H-21042
 令和3年10月14日
 原子燃料工業株式会社
 熊取事業所

熊取事業所第5次設工認（2回目補正） コメント対応整理表（R3/10/14）

第5次設工認（第2回補正）に係る事実確認事項（個別事項）

図 2.1.23 実験 2-5 における爆風圧時間変化
(水素-空気、500mm 直方体)

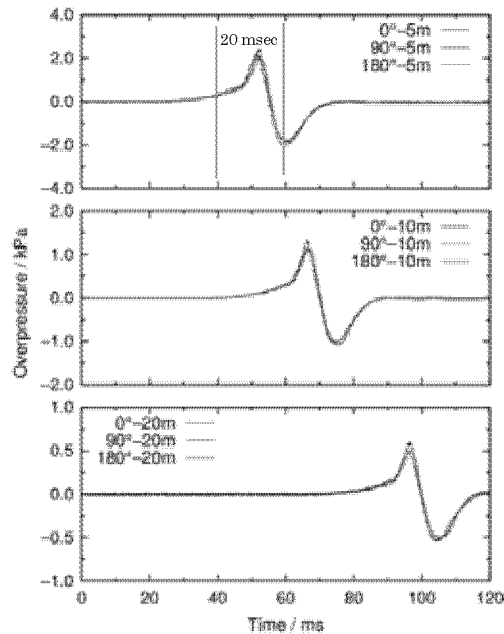
0930-45	<p>○(p3443) 焼結ボートの爆発時移動距離の算出にあたっての爆発継続時間、摩擦係数等の出典資料の該当箇所、設定条件等を示すこと。</p>	<p>補足資料にて説明する。 補正申請にて設定条件等の記載を追記する。</p>	補足資料 0930-45
0930-46	<p>○(p3444) 3-1-3 爆風圧により扉が飛来物とならない評価において、ローラチェーンの引張強さが評価されているが、ローラチェーンと傾斜枠との接続部の強度は評価されているのか、接続方法を含め説明のこと。</p>	<p>ローラチェーンを吊下げている枠とローラチェーンとの接続は、枠の部分に取り付けたスプロケットを介して吊り上げる構造である。</p> <p>ローラチェーンの破断は「機械要素の強度(株式会社養賢堂)」によればピンの破断もしくはピンのカシメ部のはずれによるものとされており、このピン(外径)は、枠やスプロケット等、他の部材よりも明らかに小さく弱い部品であることからローラチェーンを代表的な評価部位として選定している。</p>	—
0930-47	<p>○[付属書類8-2 添付説明書2-2] 2.爆発時の小型雰囲気可変炉の強度評価 爆発時の圧力逃がし機構の評価(p3464)では、炉内の最高使用温度()に対し、水素の温度が爆発時の断熱膨張により密閉空間で2045℃に上昇すると評価しているが、炉心管の評価(p3461)では考慮されていない理由について説明のこと。</p>	<p>爆発発生時間は非常に短時間であり、爆発ガスは炉内より速やかにその圧力を放散させることから、内圧の上昇時間の間に、爆発ガスの温度がそのまま炉の材料に影響を及ぼす温度上昇を引き起こすことはない。</p>	—

①爆発継続時間

爆発継続時間は文献 [1] より読み取り、20 msec を採用した。
